**Bauleitplanung der Gemeinde Liederbach am Taunus, Ortsteil Oberliederbach
Vorhabenbezogener Bebauungsplan „STACK Liederbach“
Frühzeitige Beteiligung der Behörden und sonstiger Träger öffentlicher Belange gemäß
§ 4 Abs. 1 BauGB
Ihr Schreiben per E-Mail vom 02.05.2023**

**Gemeinde Liederbach am Taunus, Ortsteil Oberliederbach
Vorhabenbezogener Bebauungsplan „STACK Liederbach“
Frühzeitige Beteiligung der Behörden und sonstiger Träger öffentlicher
Belange nach §4 Abs. 1 BauGB**

**Bauleitplanung der Gemeinde Liederbach am Taunus, OT Oberliederbach im
Main-Taunus-Kreis
Vorhabenbezogener Bebauungsplan „STACK Liederbach“
Stellungnahme gemäß §4 Abs.1 Baugesetzbuch (BauGB)**

Stellungnahme und Einspruch
Gemeinde Liederbach am Taunus, Ortsteil Oberliederbach Vorhabenbezogener
Bebauungsplan „Stack Liederbach“

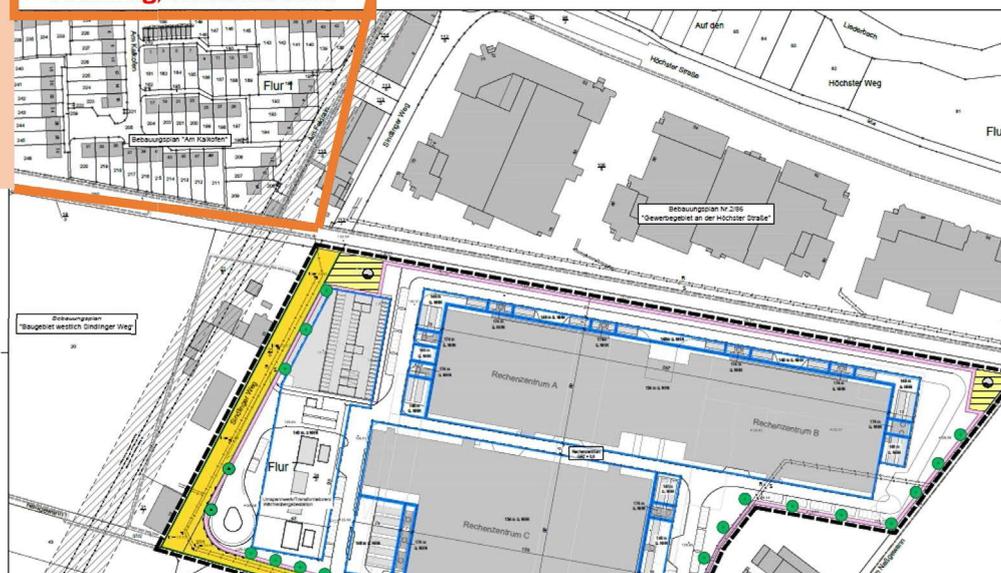
Zusätzlich kann weiterer Lärm durch das Umspannwerk entstehen. Auch dieser Lärm muss überprüft und durch geeignete Schutzmaßnahmen so weit wie möglich reduziert werden. Wenn nötig, muss die Lage des Umspannwerkes innerhalb des Betriebsgeländes an eine andere Stelle verlegt werden.

Die unmittelbare räumliche Nähe des Rechenzentrums zum schutzbedürftigen Wohngebiet ist auf der folgenden Karte eingezeichnet zur Veranschaulichung:
